Пресс кривошипный	LZK-4000A		
				усилцем 4000 TC	11-15		
№	1	по просьбе Морозова	Алекс	28.10.89	Лист	Масса	Мощность
а	5	по просьбе Морозова	Алекс	9.7.84		49	1:2
ЦзМ.	Лист	№: држум			Лист	Листов	
Разрб.	Алексеев	Алекс	26.10.		Шаровая шпонга узел: установка и освобождение ползуна @ 40x ГОСТ 4543-71 Сталь 45 ГОСТ 1050-74		
Пров.	Михайлов	Алекс	83				
Т. контр.							
Нач. отд.	Федоров						
Н. контр.					ОГМех 4А3		
Чтв.

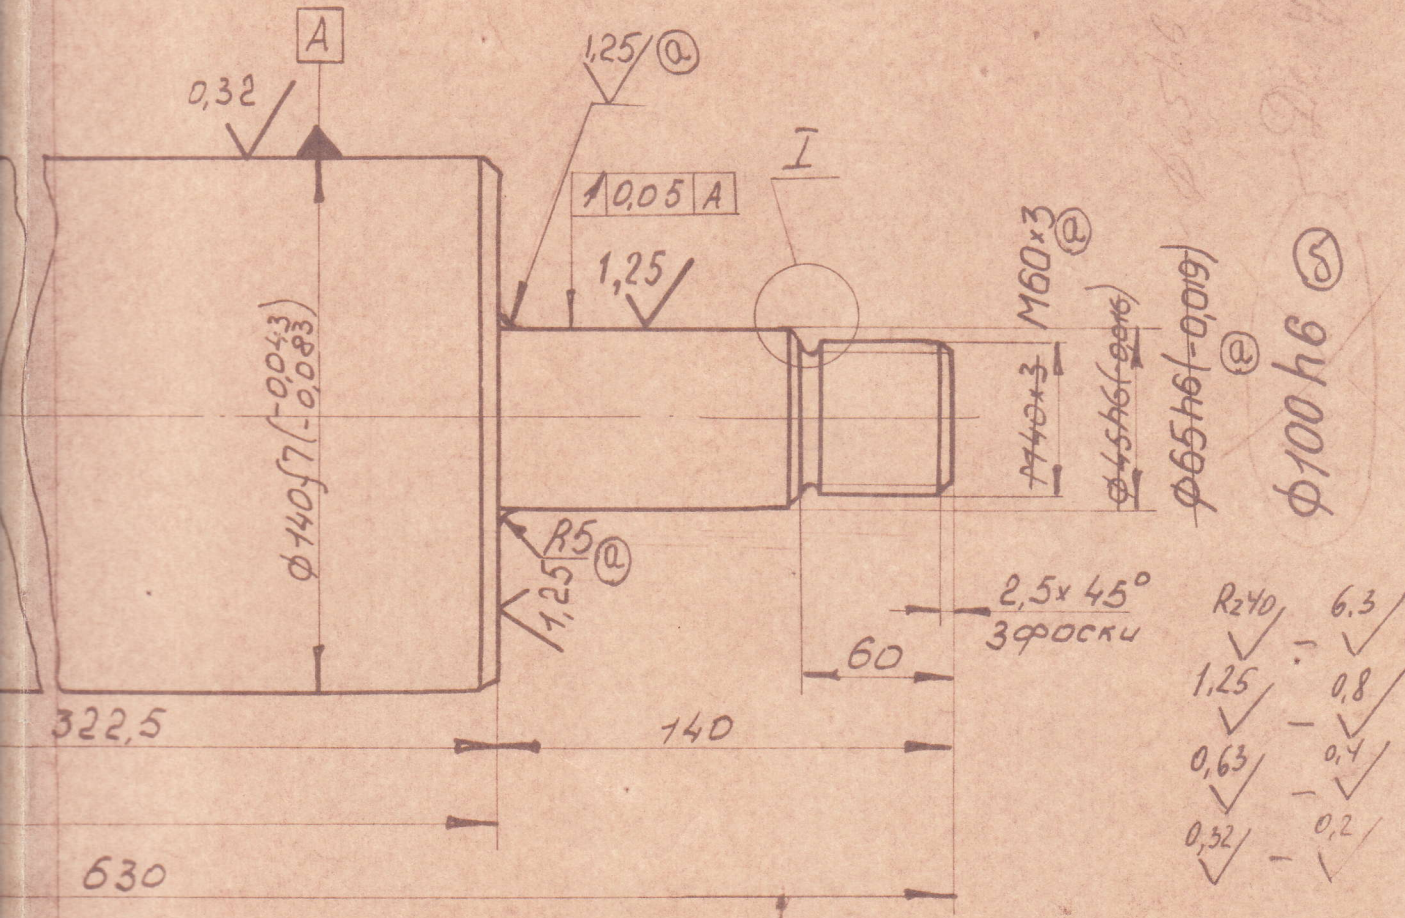
Изменения @ произведены для усиления сечения из-за поломки хвостовика

R240 (✓)
